ContiTech

Jakopään hihnasarja CT1134K1/WP1/WP2 automerkkeihin Audi, Seat, Skoda ja VW. Useita 2,0 TDI Common Rail -malleja, 1. sukupolvi

Kuva 3
”Jalustin” + enimmäiskuorman rajoitin

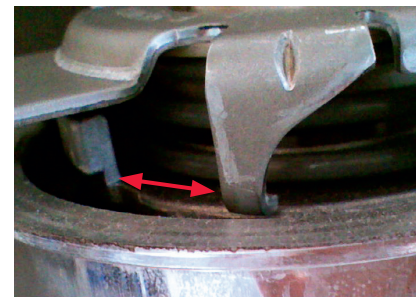
Toimitettu V56340-kiristysrulla eroaa ulkoisesti ajoneuvon asennetusta kiristysrullasta ja näyttää siltä, ettei sitä voi kiristää asianmukaisesti.

Alkuperäisiosana on asennettu kuvan 1 mukaisen rakenteen omaava kiristysrulla. Jälkimarkkinoita varten on tarjolla hieman muokattu kiristysrulla – katso kuva 2.

Kireyden asianmukaista säätöä varten uusi malli on ensin puristettava kokoon mahdollisimman paljon käyttäen uutta tappiruuvin mutteria siten, että taustalevyn takaosaan kiinnitetty ”jalustin” liikuu valuosan (enimmäiskuorman rajoittimen) ohi: katso kuva 3.
